改善の内容

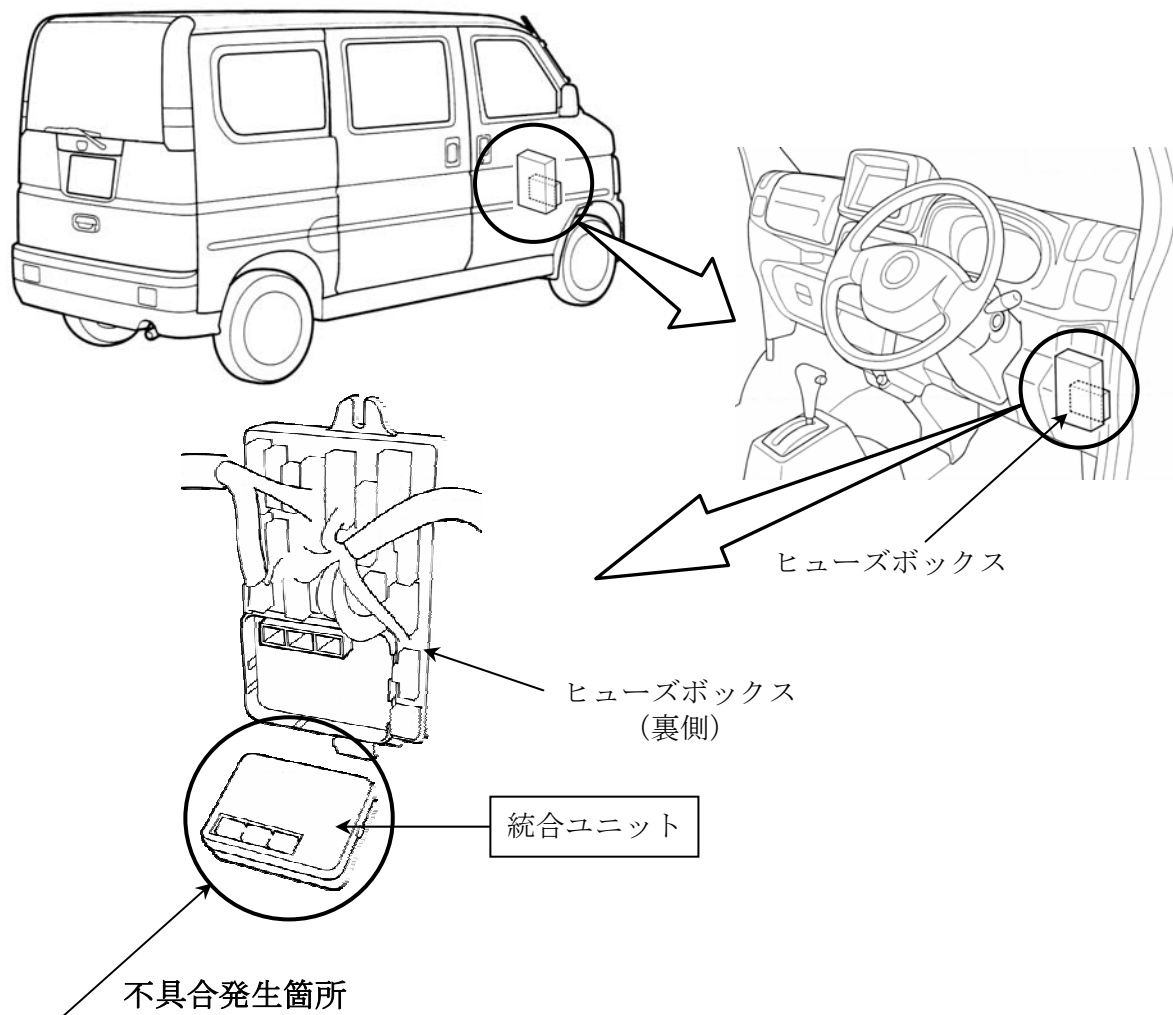
キーインタロック機構（ATのPポジション以外でキーが抜けない機構）を制御する統合ユニット（ICU：インテグレートドコントロールユニット）の回路が不適切なため、イグニッションをオフにした際、回路が燃料ポンプからの誘導起電圧の影響を受け、キーインタロックソレノイドの作動開始が遅れることがある。そのため、ATセレクトレバーがPポジション以外の時に、短時間にキーを抜く操作を行うとキーが抜けてしまい、駐車ブレーキをかけ忘れていた場合、駐車中に車両が動き出すおそれがある。

注： は交換部品を示す。

後付け部品のキーレスエントリーを装着した全車両、統合ユニットを点検し、不具合品が装着されている場合は、対策品と交換する。

識別：運転者席ドアロックの下側右取付けスクリュに黒インクを塗布する。
